监理工程师通知单

工程名称：艾默生环境优化技术（苏州）有限公司2.72322MWp屋顶分布式光伏电站项目

编号：BXSZ-ZHJL-TZD-001

事由：关于现场车棚组件安装问题事宜

附图2张：

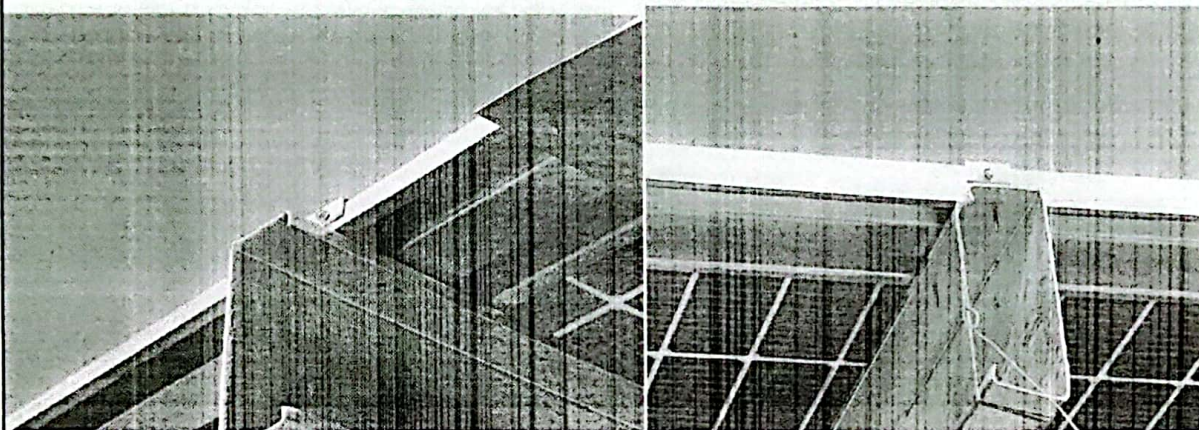
- 1、现场巡视发现车棚组件安装时夹具装反，导致最后一排组件安装时预留间距不够

现要求你方对以上问题引起重视，否则造成的一切后果将由你方承担，并于72小时之内整改完成，并且书面回复。
